**OGGETTO: PROCEDURA APERTA SOPRA SOGLIA COMUNITARIA PER L'AFFIDAMENTO QUINQUENNALE DELLA FORNITURA DI GAS MEDICINALI, TECNICI, CRIOGENICI E DEI SERVIZI DI MANUTENZIONE FULL RISK DEI RELATIVI IMPIANTI DI DISTRIBUZIONE E STOCCAGGIO SUDDIVISA IN TRE LOTTI: ASL CAGLIARI, ASL SULCIS E AOU SASSARI**

Protocollo gara: 27EM

03- CHIARIMENTI DEL 17/07/2025

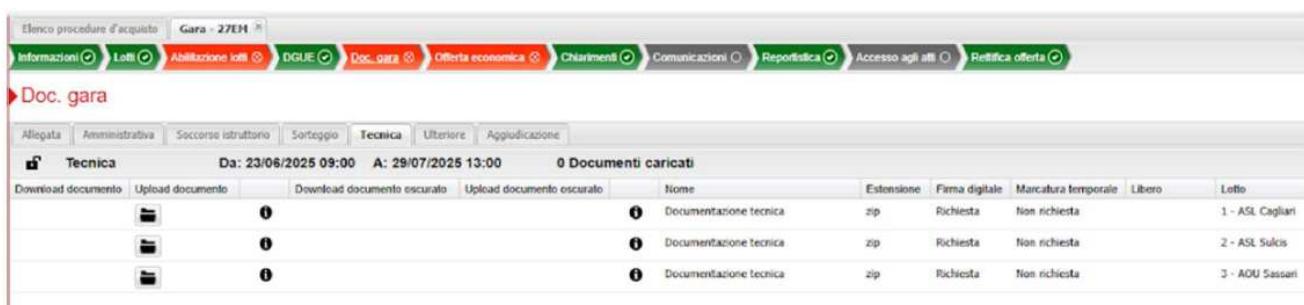
*Si segnala che da una simulazione di caricamento effettuata sulla piattaforma, sembrerebbe che sia disponibile un unico slot per ciascun lotto per il caricamento della documentazione tecnica dal momento che la sezione denominata “ulteriore” risulta inaccessibile, come da screenshot seguenti*

*Si chiede pertanto di sbloccare la sezione “ulteriore” e garantire la disponibilità di almeno due ulteriori slot per ciascun lotto.*

Con riferimento all’ART. 6 - DEPOSITO TELEMATICO DOCUMENTAZIONE AMMINISTRATIVA E TECNICA - pag. 6, sulla piattaforma è stata implementata la possibilità del caricamento in successione di più cartelle come indicato sul disciplinare telematico all’interno nell’apposito spazio denominato “DOC. RICHIESTA - “TECNICA” – “Documentazione Tecnica”.
